1.本工程330-KC22D-DJ塔型的《40°-90°内角侧地线支架结构图》（330-KC22D-DJ-06）按上图进行修改。

甘肃电通电力工程设计咨询有限公司								甘肃庆阳能化电厂330千伏送出 工程		施工图 设计阶段
				批 准	曹晓青		设 计	段增强		330-KC22D-DJ终端塔(40°-90°)内角侧地线支架修改图
				审 核	王公阳		CAD制图			
电气线路	李东胜		2026年7月		丁国鹏		比 例			
专 业	会 签		日 期	校 核	王文军		日 期	2026年7月	图 号	62DT-SA0054S-T0208-02

修改后跳线角钢示意图

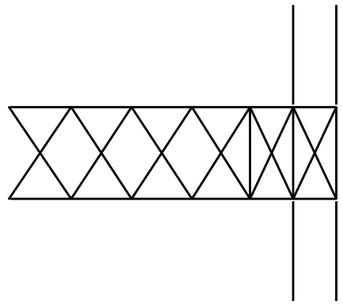
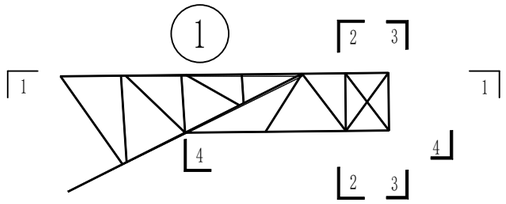
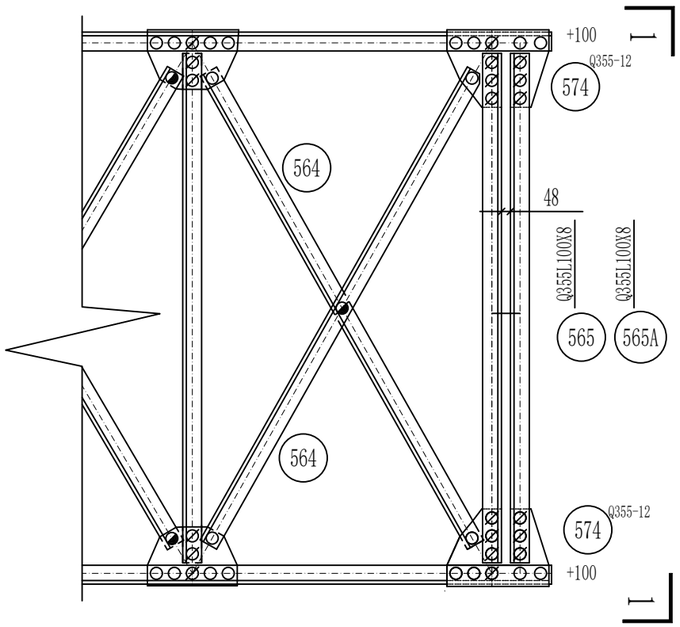
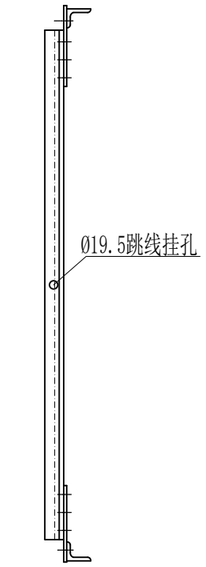
2.本修改图相对于原图《40°-90°内角侧地线支架结构图》（330-KC22D-DJ-06）做了如下修改:

（1）取消540,541,542,543,566,567,568,569,570,571,572材;

（2）增加 565A 杆件,且 565 的规格由L63×5补强为Q355 L100×8; 螺栓由2M20调整为3M20，螺杆的长度由放样决定;

（3）连接板 574 的厚度改为 12 mm,连接板 574 的具体尺寸由放样确定;

（4）修改后连板549,550,551,552,573的尺寸由放样确定；修改后的角钢 505，506 的尺寸由放样确定。

（5）全塔放样试组装无误后，方可加工。

（6）每基铁塔减少重量 50 kg.
